DELIBERAZIONE DELLA GIUNTA REGIONALE 18 giugno 2014, n. 1183

D.lgs 152/2006 e ss.mm.ii e L.R. 11/2001 e ss.mm.ii. - Procedura di Valut. di Impatto Amb. interr. relativo ad un imp. di produz. di energia elettrica da fonte eolica da realiz. nel Comune di Chieuti, loc. Bivento-Cancellone, e relative opere di connessione da realiz. nei Comuni di San Martino in Pensilis, Campomarino, Serracapriola, San Paolo Civitate, San Severo e Torremaggiore. Proponente: Triolo1 Srl.

Parere espresso nella seduta del 18.02.2014
ai sensi del Regolamento Regionale n. 10/2011, approvato con D.G.R. n. 1099 del 16.05.2011

D.Lgs. n. 152/2006 e s.m.i. e L.R. n. 11/2001 e s.m.i. - Procedura di Valutazione di Impatto Ambientale
 Progetto: **Impianto eolico Bivento - Cancellone (Comune di Chieuti)**
 Proponente: **TRIOLO 1 srl, sede legale in Lucera (FG), località Perazza SS17 km 327,00**

Figura 5: attraversamento del tratturo "Aquila - Foggia" con il cavidotto esterno. In corrispondenza dell'attraversamento il tratturo è stato "ricoverito" nella SP 136.

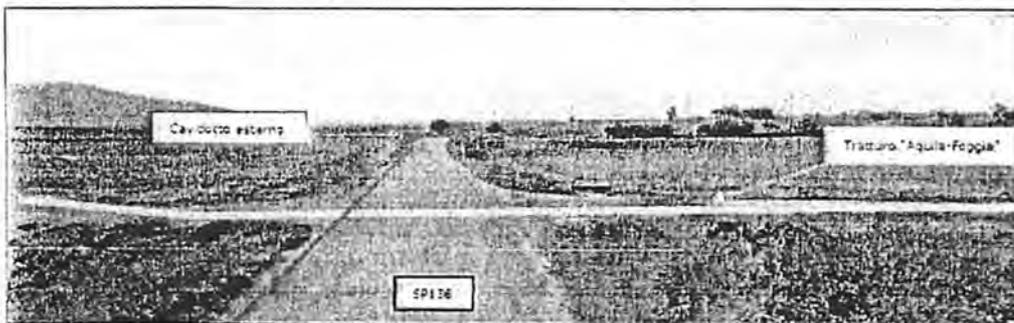
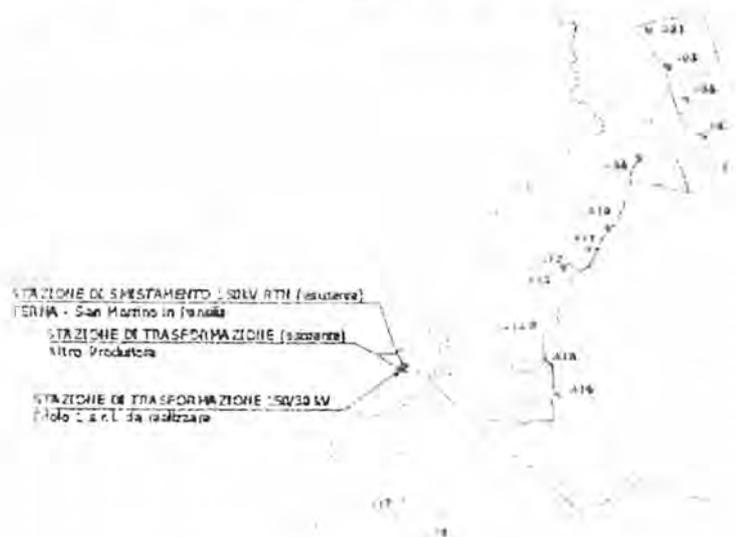
- all'esterno di SIC, ZPS
- nell'area di trasformazione MPI del P.T.V.A.A.V. n. 1 "Basso Biferno"
- in area zona agricola per il P.R.G. del Comune di Campomarino e San Martino in Pensilis
- interessare in tratturo "Aquila - Foggia" che segna il confine comunale tra Campomarino e San Martino
